V.I.A. Impianto solare termodinamico "Flumini Mannu" - Villasor e Decimoputzu (CA)

Procedura di Valutazione di Impatto Ambientale presentata dalla Società FLUMINI MANNU LTD - progetto IMPIANTO SOLARE TERMODINAMICO DELLA POTENZA DI 55 MWe denominato "FLUMINI MANNU" ED OPERE CONNESSE localizzato nei comuni di Villasor e Decimoputzu (CA).

#### OSSERVAZIONI

rif. 14NOF32310 - "RAPPORTO PRELIMINARE DI SICUREZZA PER LA FASE DI NULLA OSTA DI FATTIBILITÀ AI SENSI DELL'ART. 9, COMMA 1 DEL D.LGS. 334/99 E S.M.I. (D.LGS. 238/05)" pag. 105-106 :

*Foto in alto: raccolta cereali - area Flumini Mannu - Giugno 2014*

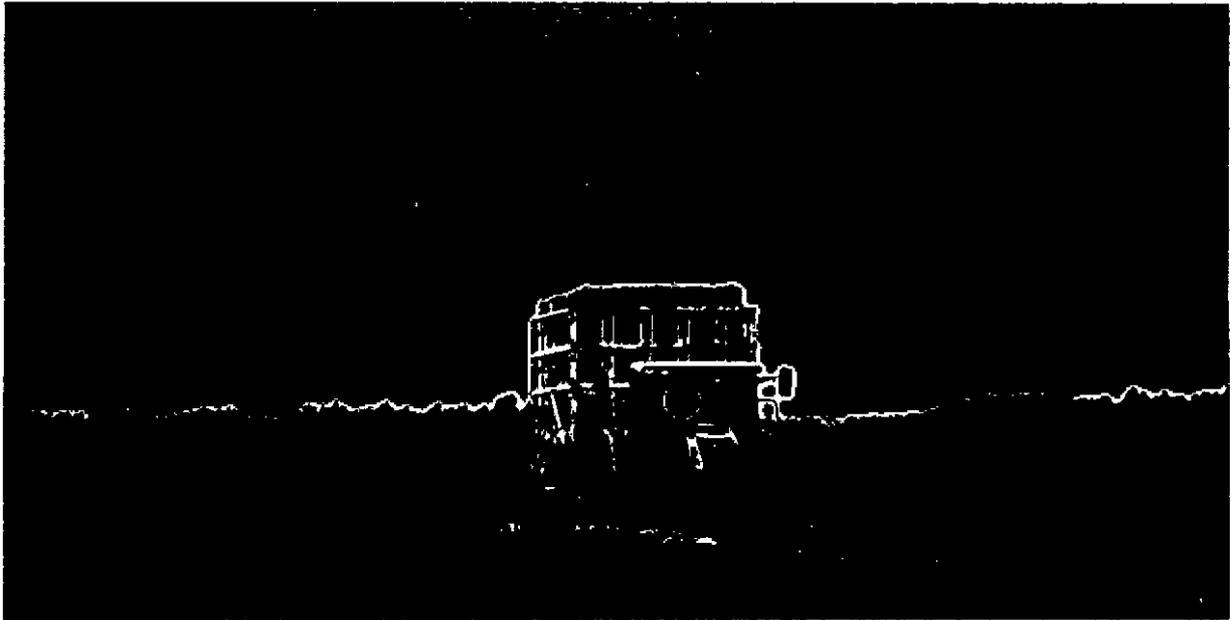
Si evidenzia la totale erroneità di tali affermazioni, chiaramente finalizzata a indurre in errore la commissione per il rilascio delle autorizzazioni.

Come documentato anche dai verbali di intervento dei Vigili del Fuoco e del Corpo Forestale purtroppo anche in data 28/06/2011 un incendio, innescatosi oltre la strada Vallermosa-Samassi (località S'Acqua Cotta), a causa del forte vento ha coinvolto l'area del progetto investendo una superficie di oltre 400 ettari, nonostante le opportune fasce frangi fuoco, preventivamente realizzate dagli agricoltori proprietari dei terreni. Per tale incendio è stato necessario l'intervento di numerosi elicotteri antincendio.

Di seguito si riportano alcune foto relative alla fase di mietitura di cereali e raccolta paglia (relative al periodo estivo del 2014) dell'area del progetto dove è chiaramente visibile che la realtà è ben diversa da quello che la Proponente vorrebbe far credere pur di avere le autorizzazioni per un progetto non condiviso con le comunità locali e con coloro che sono legittimi proprietari di terreni e aziende agricole da ben 4 generazioni.
